サイクルアタッチメントの自主改善について

平成24年7月19日

富士重工業株式会社より販売したサイクルアタッチメントについて、自主改善を国土交通省へ報告いたしました。

改善箇所説明図

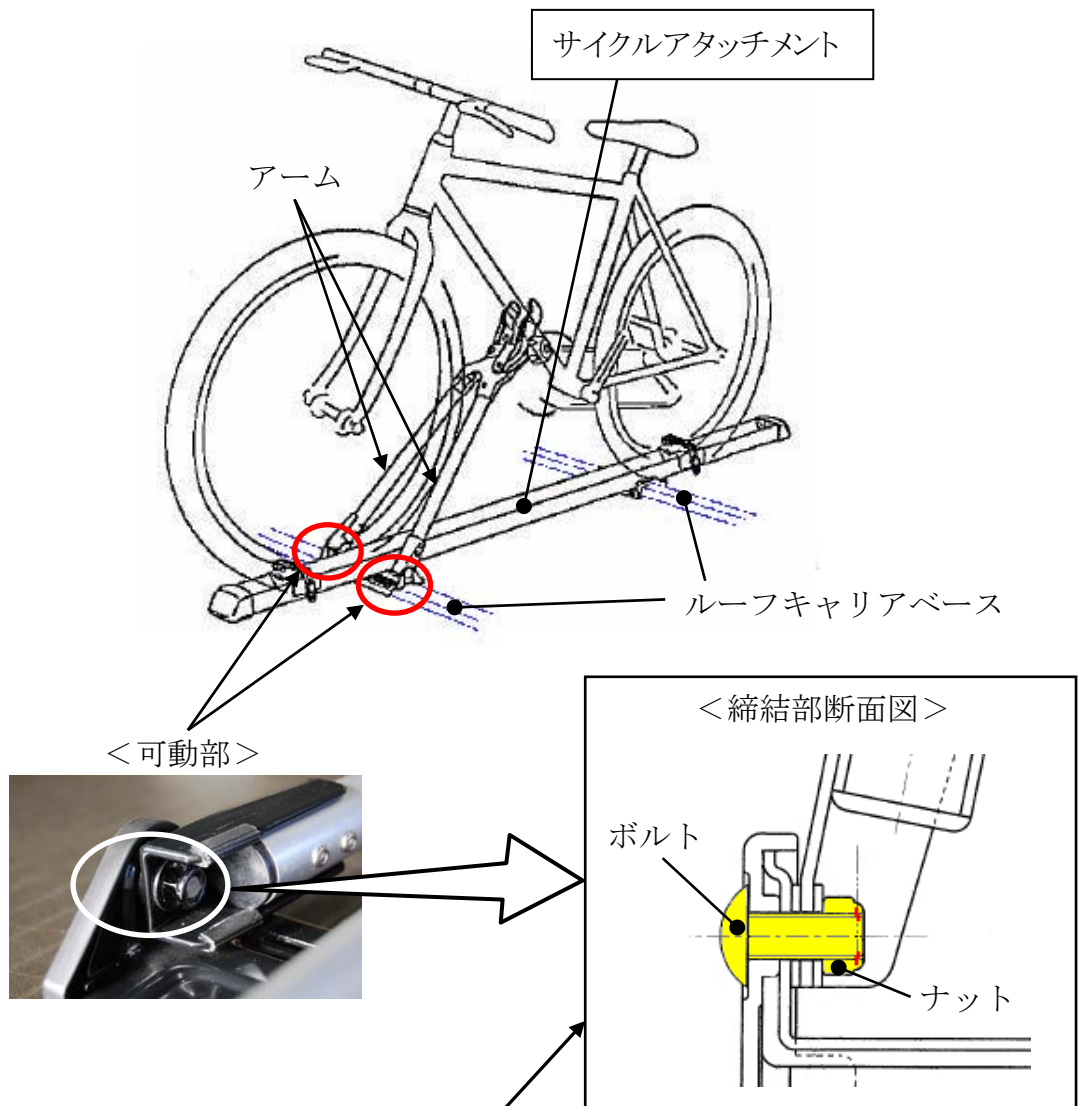
基準不適合発生箇所

後付け用品のサイクルアタッチメントにおいて、自転車を支持するアームの可動部の製造ばらつきにより、可動部締結ナットのゆるみ止めが機能しないものがある。そのため、そのまま使用を続けると走行時の振動等でボルトとナットが脱落し、アームが支持点を失って自転車を支えられなくなるおそれがある。

改善内容

後付け用品が対象であることを確認し、該当する場合には、サイクルアタッチメントを対策品に交換する。
